<p>ALCALDÍA MAYOR DE BOGOTÁ D.C. GOBIERNO SEGURIDAD Y CONVIVENCIA Fondo de Prevención y Atención a Emergencias</p>	CONCEPTO TÉCNICO SOBRE NECESIDAD DE ESTUDIOS DETALLADOS DE AMENAZA Y RIESGO POR FENOMENOS DE REMOCIÓN EN MASA DENTRO DEL TRÁMITE DE LICENCIA URBANÍSTICA	Código:	GPR-FT-10
		Versión:	03
		Código Documental:

1.1 CONCEPTO TÉCNICO No. CT:	5573
1.2 ÁREA:	TÉCNICA Y DE GESTIÓN
1.3 COORDINACIÓN:	INVESTIGACIÓN Y DESARROLLO
1.4 REFERENCIA CRUZADA RADICADO FOPAE:	2009ER8580
1.5 RESPUESTA OFICIAL No.	RO-37173

2.1 SOLICITANTE:	CURADURÍA URBANA No. 3
2.2 PROYECTO:	Calle 45 Sur No. 16B – 23(*)
2.3 LOCALIDAD:	18. Rafael Uribe Uribe
2.4 UPZ:	53. Marco Fidel Suárez
2.5 BARRIO O SECTOR CATASTRAL:	San Jorge Sur
2.6 DIRECCIÓN:	Calle 45 Sur No. 16B – 23 (*)
2.7 CHIP:	AAA0008OTHK (**)
2.8 MANZANA CATASTRAL:	38
2.9 PREDIO CATASTRAL:	75
2.10 ÁREA (Ha):	0.2661 (*)
2.11 FECHA DE VISITA:	Julio 10 de 2009

Figura 1. Localización general del Colegio Distrital Reino Unido de Holanda ubicado en la Calle 45 sur No. 14 - 17, en el Plano Normativo de Amenaza por Remoción en Masa del POT (Decreto 190 de 2004).

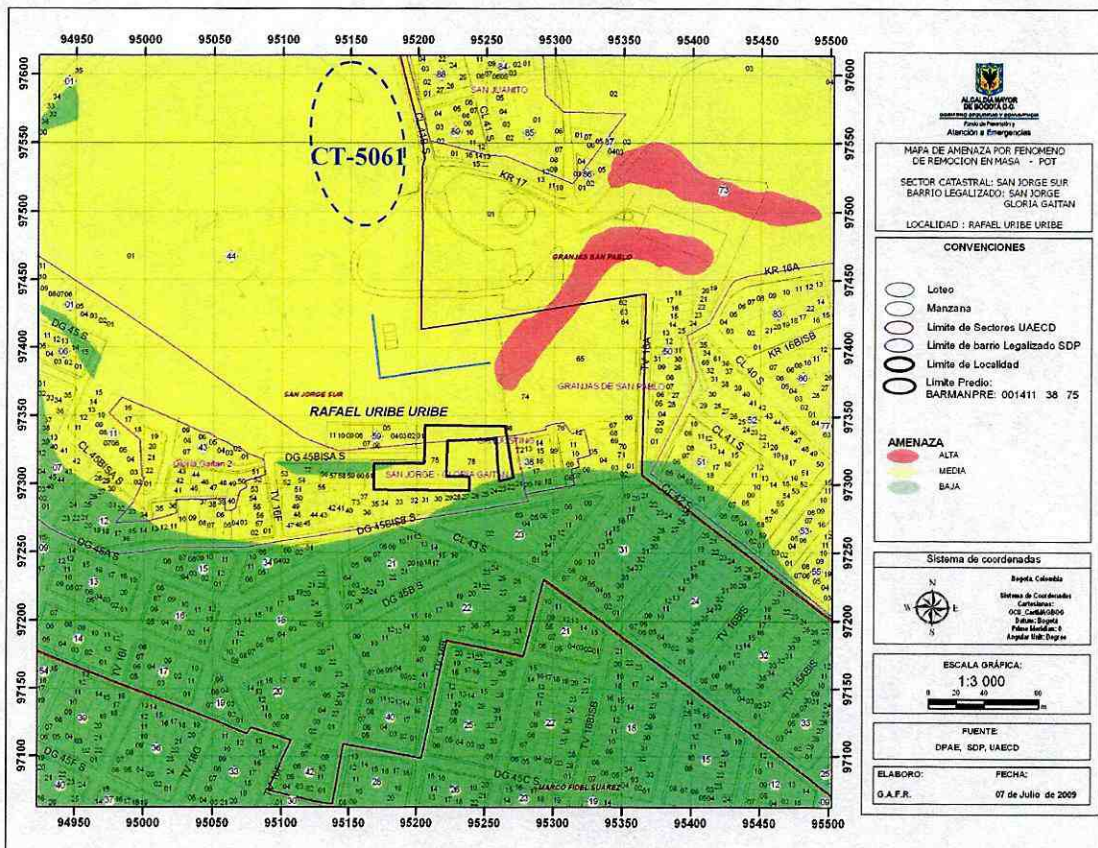
Conforme con el plano normativo de “Amenaza por Remoción en Masa” del Plan de Ordenamiento Territorial de Bogotá – POT, el sector donde se localiza el proyecto ubicado en la Carrera 4 No. 92-31, de la Localidad de Chapinero, se encuentra en una zona de AMENAZA BAJA y MEDIA por procesos de remoción en masa (Figura 1).
